ПРОТОКОЛ №5
заседания Градостроительного совета
Управления архитектуры и градостроительства Администрации г. Чебоксары
в дистанционной форме.

1. Рассмотрение проектного предложения по объекту: «Выставочно-экспозиционный, туристический павильон на Красной площади г. Чебоксары».
2. Рассмотрение вопроса по внесению изменений в проект планировки и проект межевания территории микрорайона «Гремячево» г. Чебоксары.

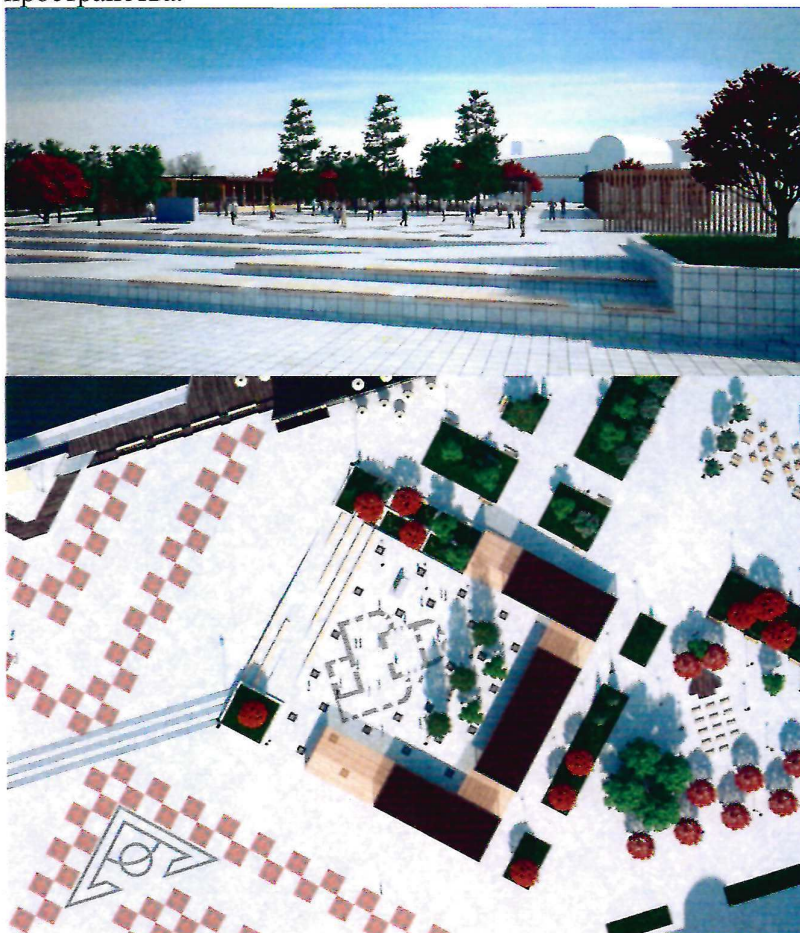
Замечания: Возможно ли частичное использование навесов от дождя? Почему парапет павильона нереально тонкий?

1.Парапет павильона на фасадах не соответствует разрезу - в реальности конструкция будет толще и грузнее, что отразится на внешнем виде.

2. Вид с заданным углом не соответствует действительному восприятию.

3. На площади мало зелени. Часть предусмотренных при проектировании деревьев и кустарников пропадает при строительстве павильона.

Предложения: 1.Откорректировать фасады в соответствии с реальной толщиной «пирога» покрытия и парапета

2. Откорректировать все в соответствии с действительным восприятием, чтобы ожидаемое соответствовало реальному.

3. Предусмотреть перенос деревьев и кустарников при благоустройстве
